STAROSTA POZNAŃSKI

OPINIA 4073/2013

uzgodnienia dokumentacji projektowej

Przedmiot uzgodnienia : **Sieć telekomunikacyjna, kanalizacja rowów przydrożnych, lokalizacja wpustów, przebudowa hydrantu**

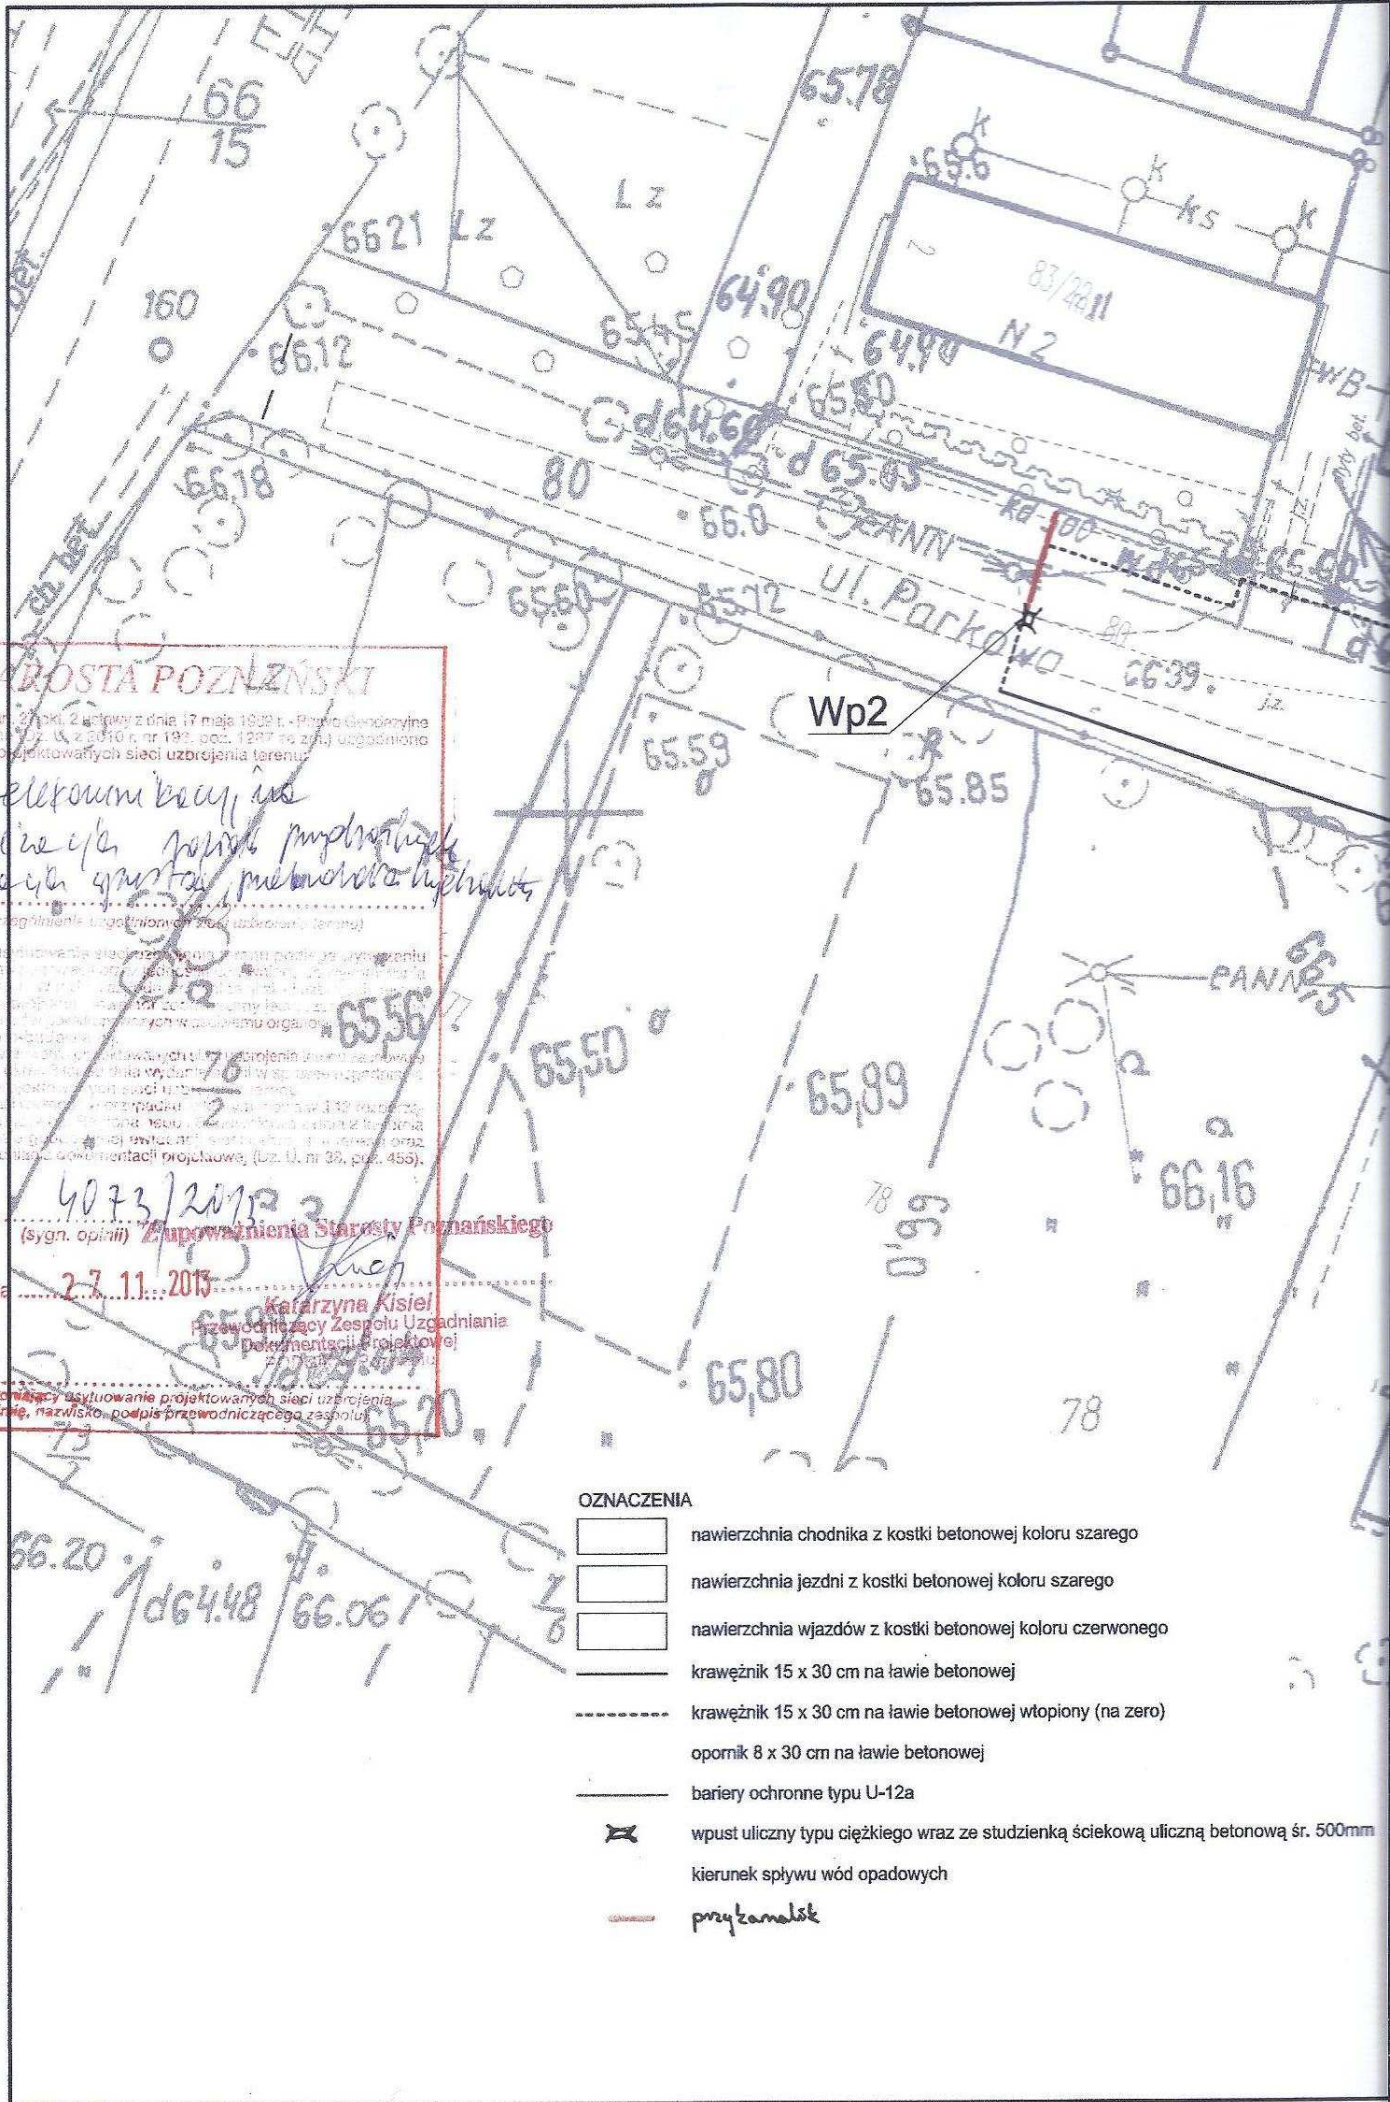
Studnie kablowe lokalizować w odległości min. 0,5m od sieci gazowej

Szczegółowy przebieg sieci gazowej należy ustalić w terenie na podstawie próbnych przekopów. W pobliżu sieci gazowej wykopy wykonywać ręcznie. Na czas wykonywania robót przy wykopach większych niż 0,6 m sieć gazową zabezpieczyć

przed obsunięciem. Skrzyżowania z siecią gazową wykonać zgodnie z obowiązującymi przepisami i normami PN-91/M-34501. Zachować odległości normatywne od istniejącej sieci gazowej zgodnie (Dz. U. z dnia 4.06.2013 r. poz. 640). W terminie 7 dni przed rozpoczęciem robót wykonawca musi zgłosić się w PSG- RDG Poznań Północ ul. Gdyńska 47.

W miejscu skrzyżowania i zblżenia z kablem energetycznym wykopy należy prowadzić ręcznie. Kabel w wykopie zabezpieczyć zachować normatywne odległości. Przed przystąpieniem do prac należy zgłosić się w Pogotowiu Energetycznym w Murowanej Goślinie.
